Bebauungsplan Nr. 244 - Vödestraße -

**Stellungnahmen und Abwägungsvorschläge der Verwaltung
im Rahmen der Beteiligungsverfahren nach den §§ 3 und 4 BauGB**

Stand: 28.01.2021

Anlage 4 - Stellungnahmen und Abwägungsvorschläge

Anlage 2

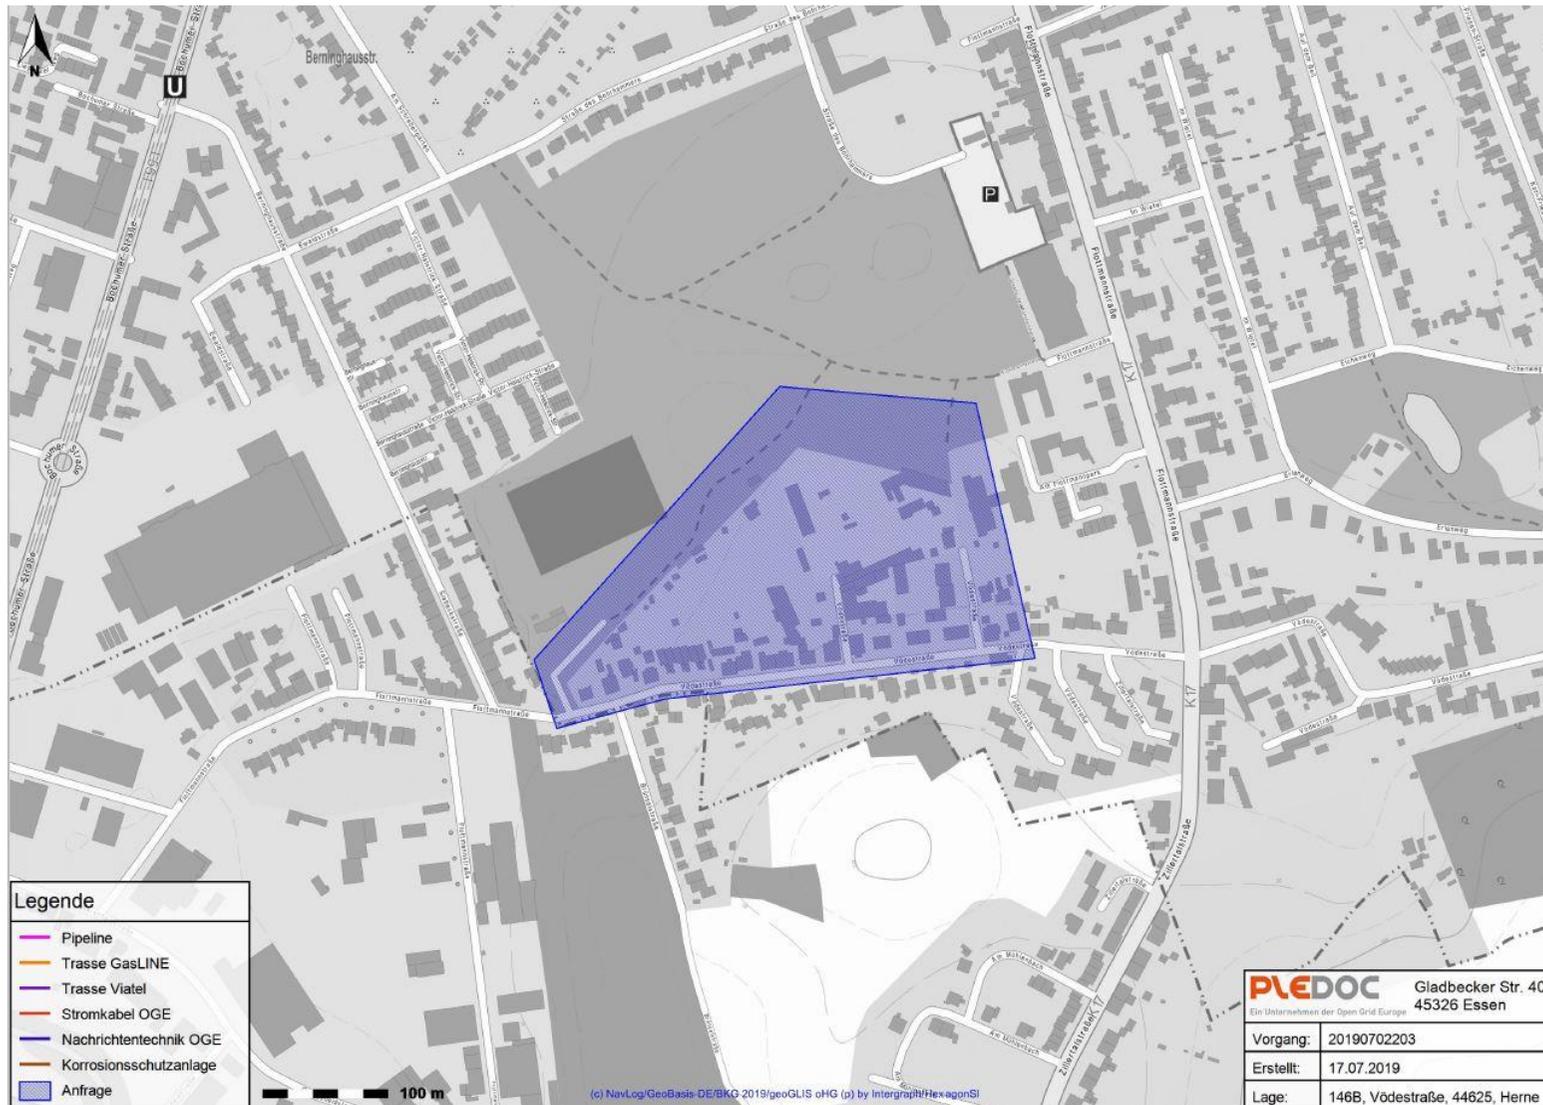
<p>ist. Dieser Bereich war, historischen Luftbildern zu urteilen, auch in den vergangenen Jahrzehnten nicht bebaut, weshalb er sich für eine Archäologische Untersuchung mittels Baggersondagen anbieten würde (vgl. beigegebene Kartierung „Untersuchungsbereich“).</p> <p>Um festzulegen in welchen Bereichen das genaue Vorgehen, den Umfang archäologischen Maßnahmen zu konkretisieren, bitten wir zunächst um weitere Informationen und Abstimmung mit unserem Hause. Es ist zu klären, welche der drei Varianten umgesetzt wird, wie genau der Ablauf der Baumaßnahmen und der notwendigen Rodungsmaßnahmen, vor allem in dem für die archäologische Untersuchungen angedachten Bereich, geplant ist.</p> <p>Für Rückfragen und die notwendigen Abstimmungsgespräche stehen wir Ihnen selbstverständlich gerne zur Verfügung.</p>

Anlage 4

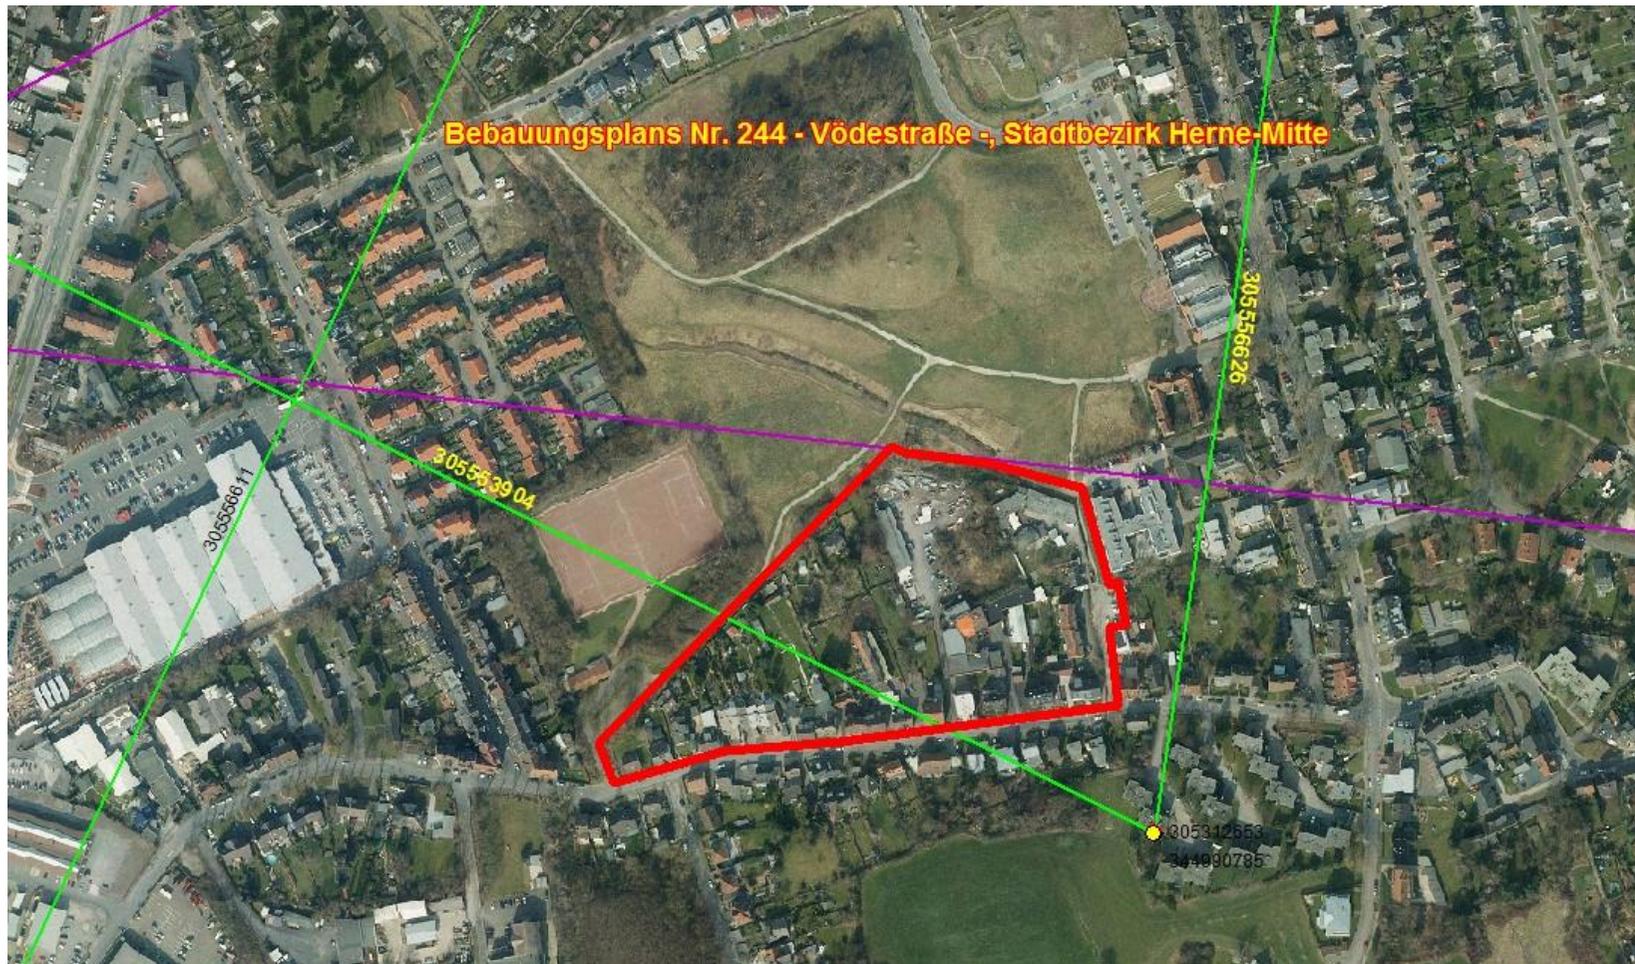
7.	<p>RAG Montan Immobilien GmbH</p> <p><i>Hinweis: Zu dieser Stellungnahme gehört die Anlage 4</i></p>	<p>Zu dem o.g. Planverfahren bestehen aus Sicht der RAG AG keine Einwände und Bedenken. Die am nördlichen Rand des Plangebietes verlaufende Energieleitung, die die Flurstücke 202, 203, 239 und 325 kreuzt, ist außer Betrieb. Bitte beachten Sie hierzu den beigefügten Restriktionsplan.</p>	<p>Die Stellungnahme wird zur Kenntnis genommen. Änderungen ergeben sich daraus nicht. Ein Hinweis zur Leitung wird in den Bebauungsplan aufgenommen.</p>

Variante 3 Reduzierung Ost

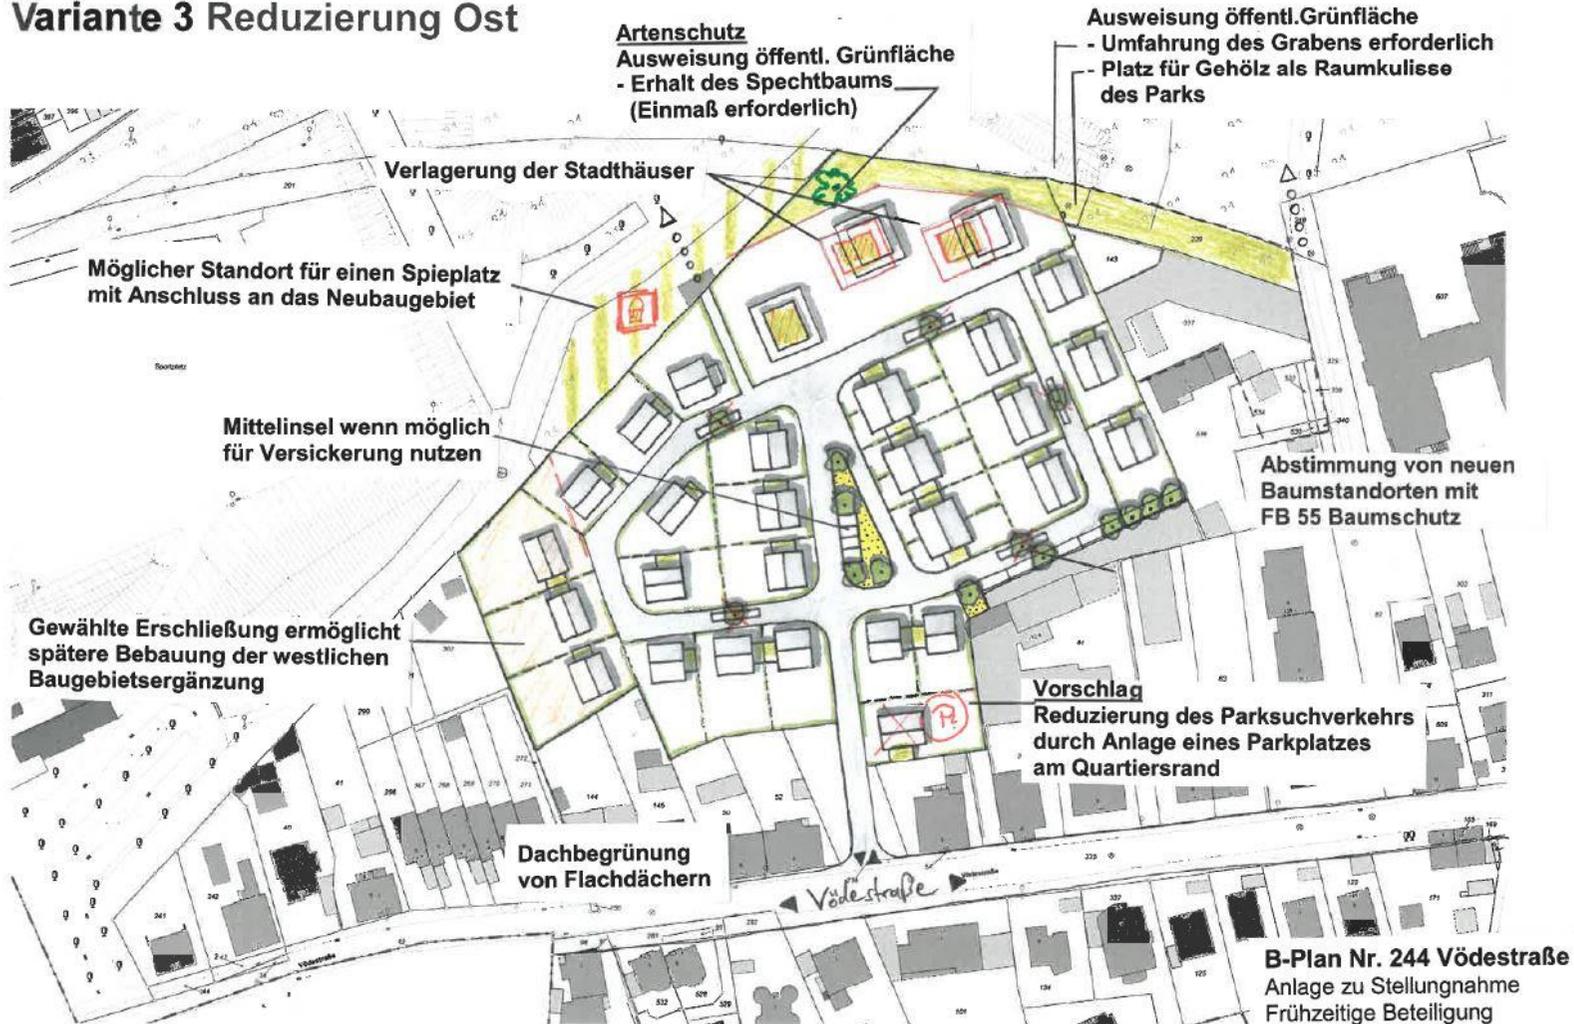
<p>7.</p>	<p>Stadt Herne: FB 55 - Stadtgrün</p> <p><i>Hinweis: Zu dieser Stellungnahme gehören die Anlagen 6 und 7</i></p>	<p>Der FB 51 hat für die Überplanung des rechtskräftigen B-plans Nr.111 ein Konzept mit 4 verschiedenen Gestaltungsentwürfen vorgelegt. Im Rahmen des Plan- und Umlegungsverfahrens haben die von den Planungsabsichten betroffenen, privaten Grundstückseigentümer bisher nicht alle ihr Interesse an einer Nutzungsänderung bekundet. Diesem Planungsstand wurde seitens der Verwaltung durch die Entwicklung verschiedener Varianten Rechnung getragen. Alle Entwürfen beschränken sich auf einen Teil des Geltungsbereiches der B-Plan Nr. 244 Änderung. Variante 1 und 2 überplanen den gesamten, nördlichen Raum. Variante 3 ist um die östlichen Betriebsflächen reduziert, Variante 4 zusätzlich um ein westliches Flurstück. Der Fachbereich Stadtgrün nimmt in seiner Stellungnahme insbesondere auf die Variante 3 Bezug (s. Anhang), da:</p> <ol style="list-style-type: none"> 1. die Errichtung einer neuen Bebauung im Osten z.Z. vom FB 51 als wenig realistisch eingeschätzt wird, 2. der Entwurf in seiner Struktur auch den Verzicht auf die westliche Bebauung ermöglicht und trotzdem auch als Teilplanung umsetzungsfähig und schlüssig ist und 3. die Anmerkungen des Fachbereichs Stadtgrün im Wesentlichen auf die anderen Varianten übertragbar sind. <p><u>Abgrenzung der Bauflächen und öffentlichen Grünfläche</u></p> <p>Bei einer früheren Beteiligung im Jahr 2017 hat der FB 55 die Änderung des Geltungsbereiches entlang der nördlichen Grenze vorgeschlagen, um vorhandene Gestaltungsstrukturen aufzunehmen, den Park zum Baugebiet abzugrenzen und die zur Unterhaltung des Flottmanngrabens erforderliche Umfahrung zu ermöglichen. Als Flächenausgleich wird die Nutzung der Grünflächen, die der nordwestlichen Grenze vorgelagerte sind, als quartiersbezogener Spielplatz angeregt. Dem Flottmannpark angepasst, bietet sich eine extensive Ausstattung des Spielraums mit Geräten und die Verlagerung des Spielerlebnisses auf das Naturerleben an. Da im Baugebiet kein Spielplatz vorgesehen ist, wäre die Deckung des Bedarfs gegeben. Es wäre zu prüfen, ob die Finanzierung der Herstellung ggfls. über das Baugebiet zu sichern ist. Der Flottmannpark soll Bestandteil eines neu zur Ausweisung vorgesehenen Landschaftsschutzgebietes werden. Im Rahmen des Aufstellungsverfahrens wäre dann zu prüfen, ob bei der Festsetzung einer öffentlichen Grünfläche im B-Plan, der Geltungsbereich von B-Plan und Landschaftsplan überlagert werden kann.</p>	<p>Die Stellungnahme wird zur Kenntnis genommen und den Anregungen teilweise gefolgt.</p> <p>Der Anregung wird teilweise gefolgt. Im Bereich des Zulaufgrabens Hibernia ganz im Norden des Plangebiets setzt der Bebauungsplan eine öffentliche Grünfläche in der Gestalt fest, dass zwischen dem Allgemeinen Wohngebiet und der Böschungskante des Zulaufgrabens ein öffentlicher Streifen von mindestens 12 Metern als Abstands- und Bewirtschaftungsstreifen verbleibt. Der vorgeschlagene Spielplatz wird hingegen nicht im Bebauungsplan festgesetzt. Bei der Fläche handelt es sich derzeit bereits um eine Teilfläche des Flottmannparks. Auch ohne die spezifische Festsetzung ist die Stadt hier also prinzipiell frei, bei Bedarf einen</p>
